Dodatek č. 13

Tímto Dodatkem se mění rozsah prací na díle s názvem „**REKONSTRUKCE OBJEKTU Č. P. 200 K. Ú. STRAŠNICE NA ZÁKLADNÍ ŠKOLU PRAHA 10 - STRAŠNICE**“, a to následovně:

Projekt: Rekonstrukce objektu č. p. 200 k.ú. Strašnice na základní školu Praha 10 – Strašnice
Objednatel: Městská část Praha 10
Zhotovitel: „ZŠ Strašnice – OHLA ŽS & SYNER“
Název dokumentu: Změnový list č. 22

Změna vyvolaná / požadovaná: Zhotovitelem / Objednatelem	Číslo změnového listu: 22
Profese / konstrukce: Hrubé podlahy / výkopy	Datum vydání: 11.12.2024
Stavební objekt: 02.1.1 - Podlahy - bourání + nový stav VON - VRN+ON	Název změny: Založení hrubé podlahy gastro 1PP

4.14a
nerealizuje
se

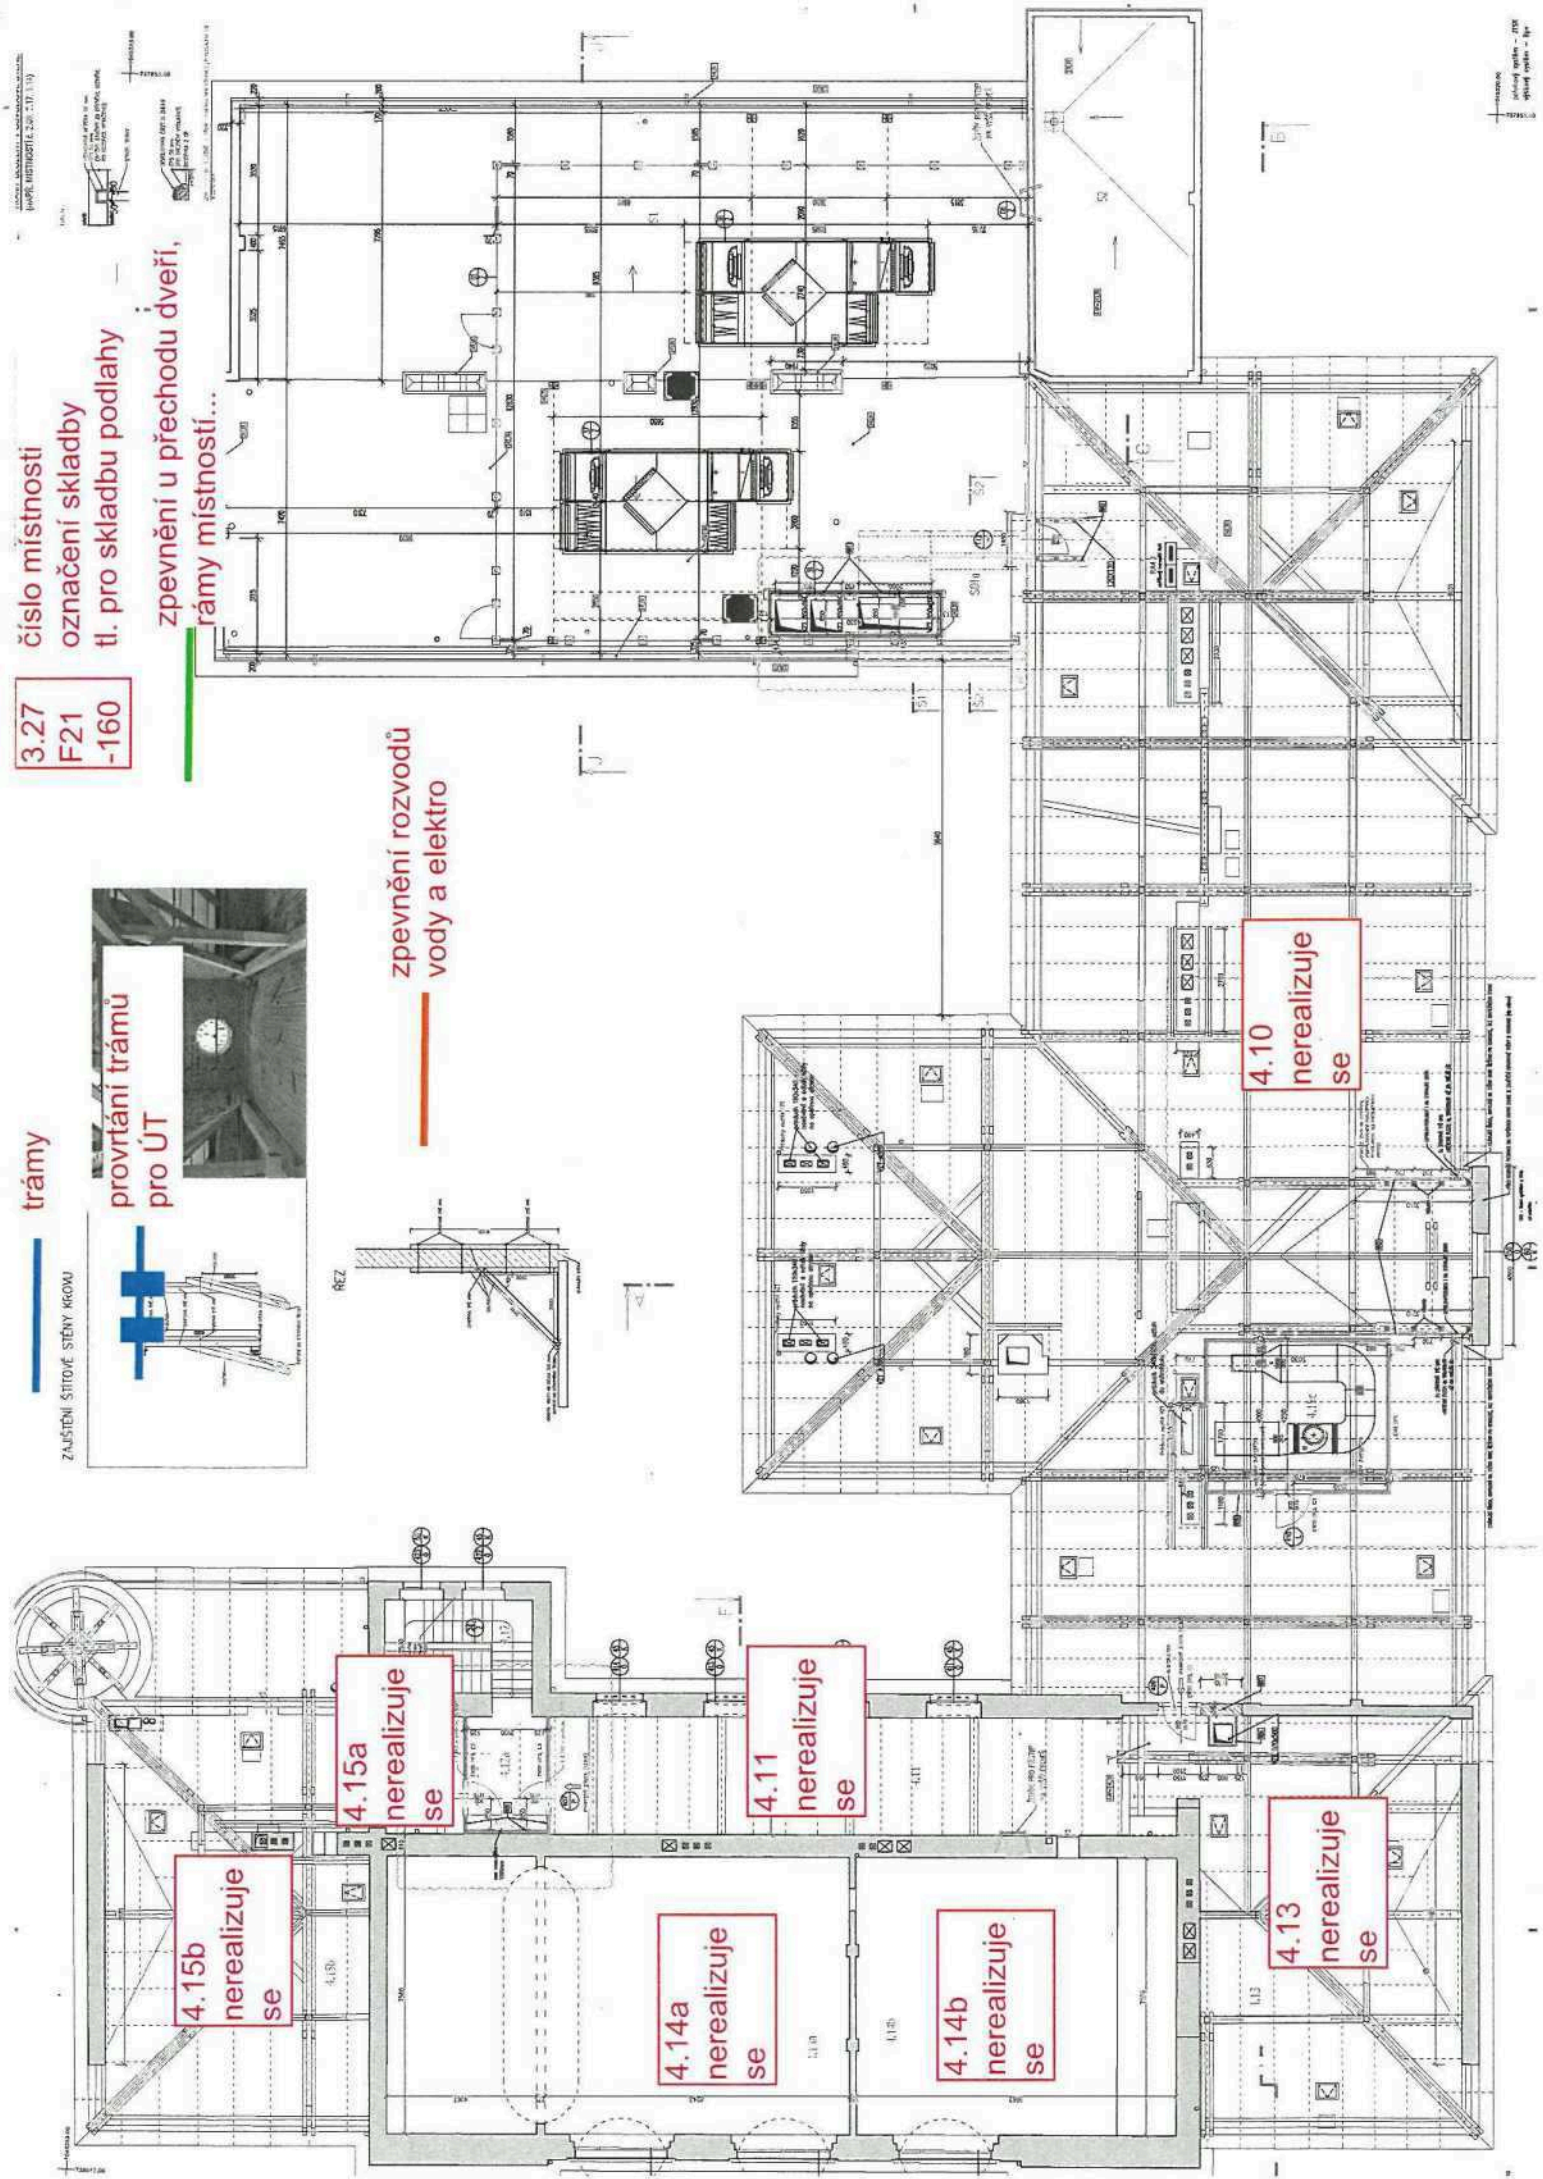
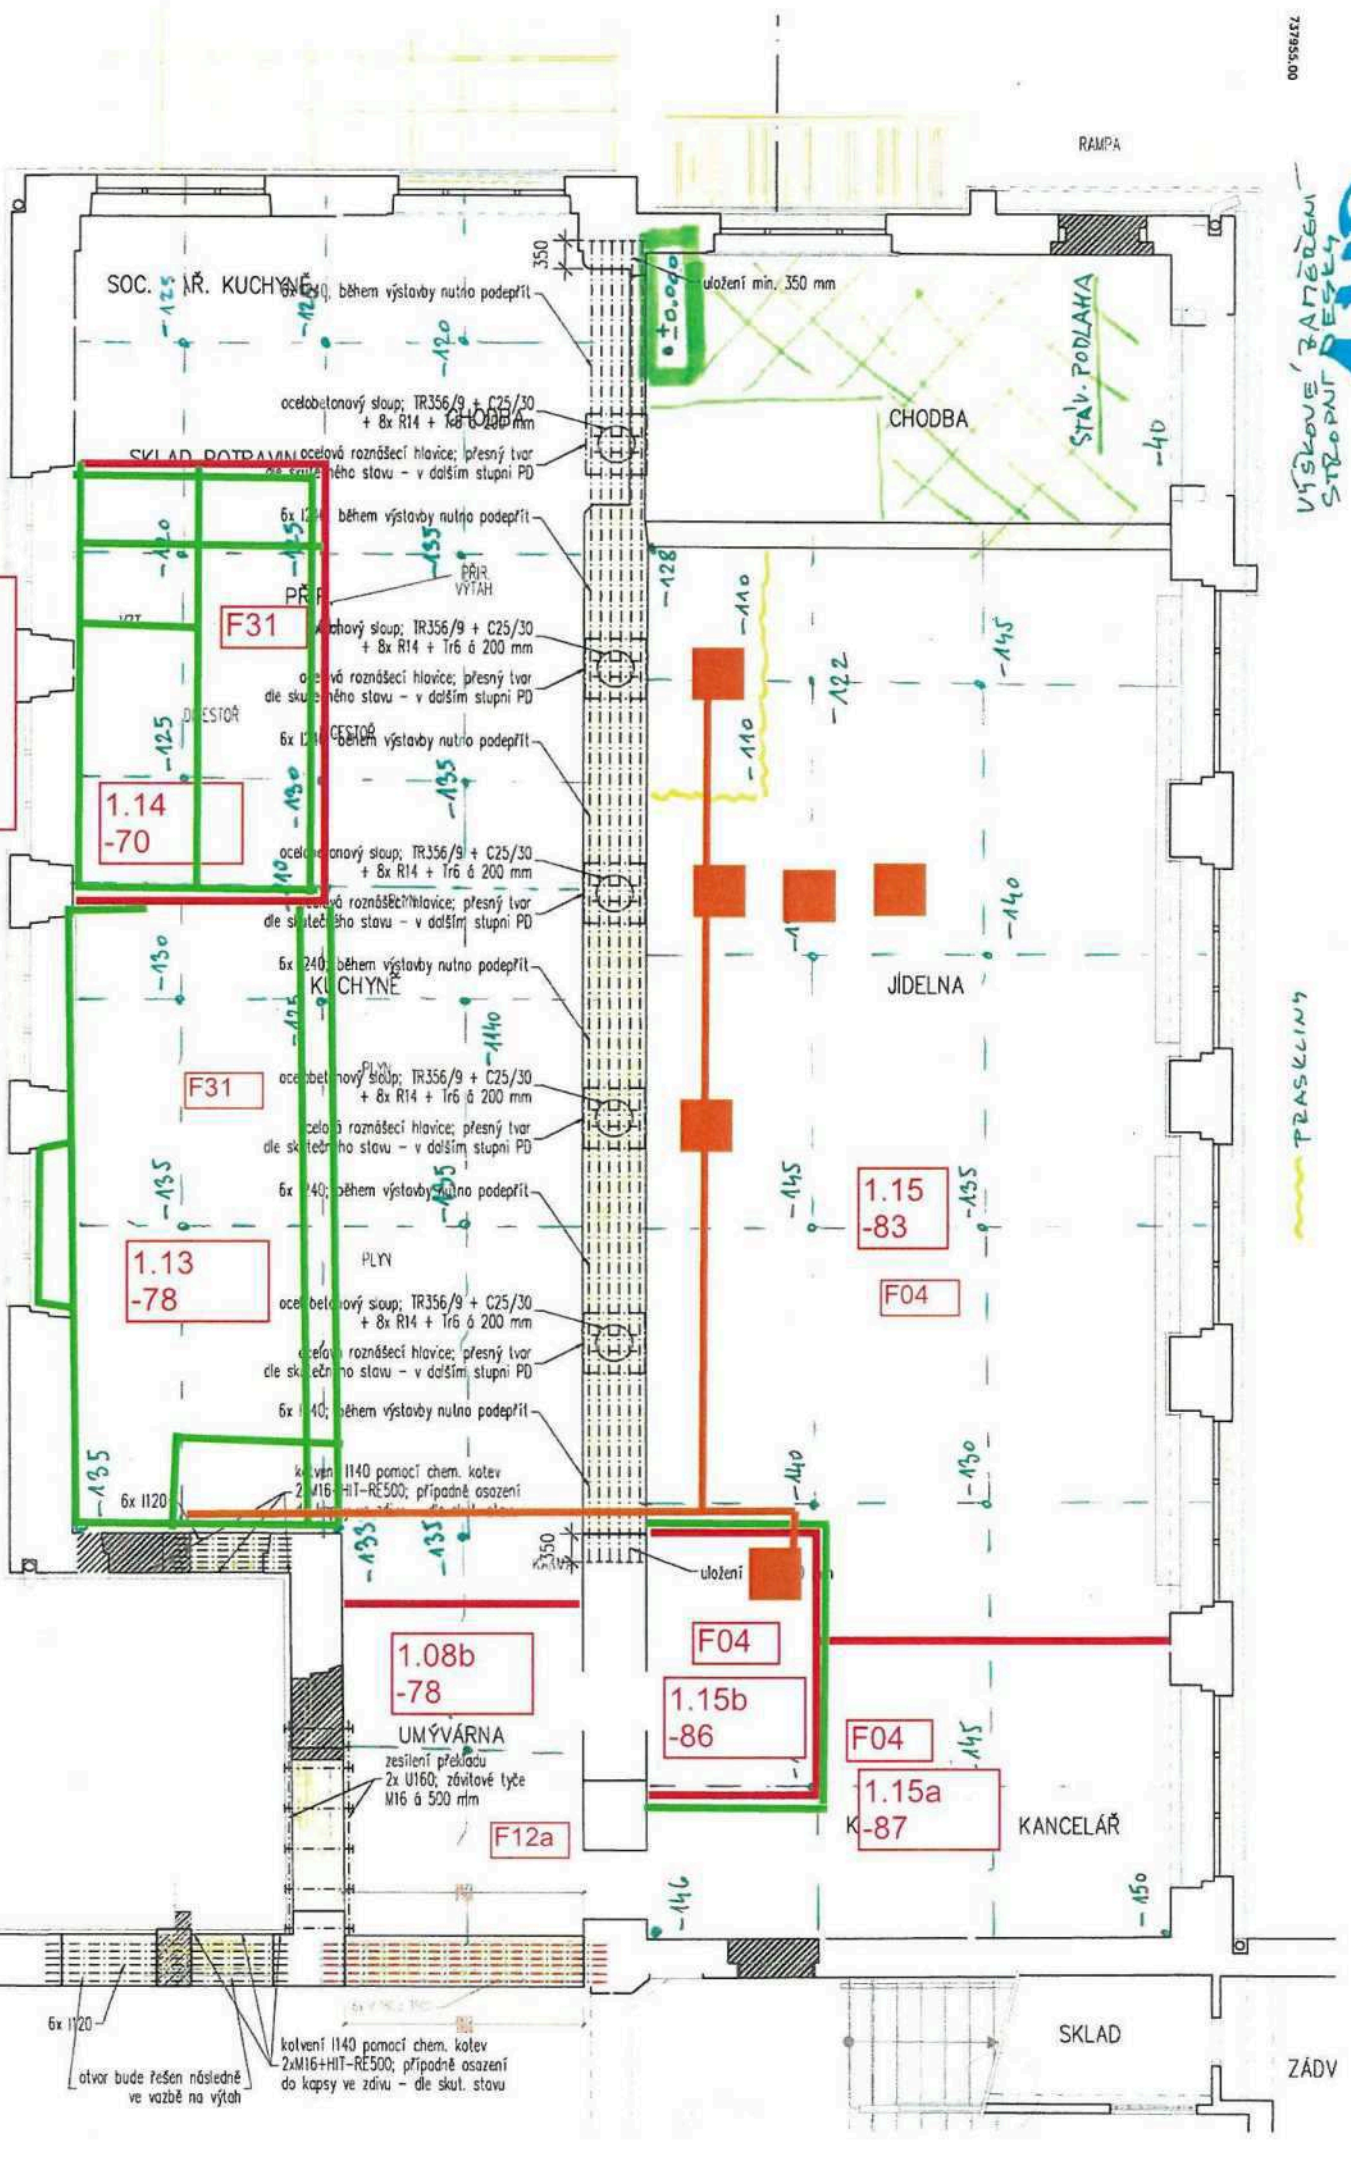
V rámci přípravy stropů pro realizaci hrubých podlah bylo zjištěno, že stávající nosné stropní konstrukce jsou v rozličných výškách vůči finální čisté podlaze. To znamená na každé patro a téměř každou místnost jinou výšku hrubých podlah pomocí násypů a celkové skladby. Samotná aktualizace DPS z roku 2023 toto nedokázala ošetřit. GD provedl zaměření skutečných výšek odhalených konstrukcí, a zjistil rozdílnost tloušťek nových podlah, která je nutná upravit dle skutečnosti. Samotné násypy je možné realizovat max do tloušťky vrstvy 10-100mm. Další hluchý prostor je zapotřebí vyplnit kročejovou izolací z polystyrénu EPS (tl. 50mm) anebo XPS (tl. nad 50mm). Dřevěný záklop stropů byl ve spárách desek zapěněn a přeložen geotextilií, pro zabránění propadu násypu stropem.

Zaměření skutečnosti je dle stávající finální skladby na chodbě, která sama o sobě oplývá křivostí v rámci celého objektu cca +/-40mm.

Dodatečně je nutno vyvrtat prostupy do ocelových I profilů stropů na 2 a 3NP pro propojení ÚT rozvodů umístěných projektem pod skladbu podlah v místnostech, kde není možné projít rozvody nad I profily (díky rozličných výšek podlah)
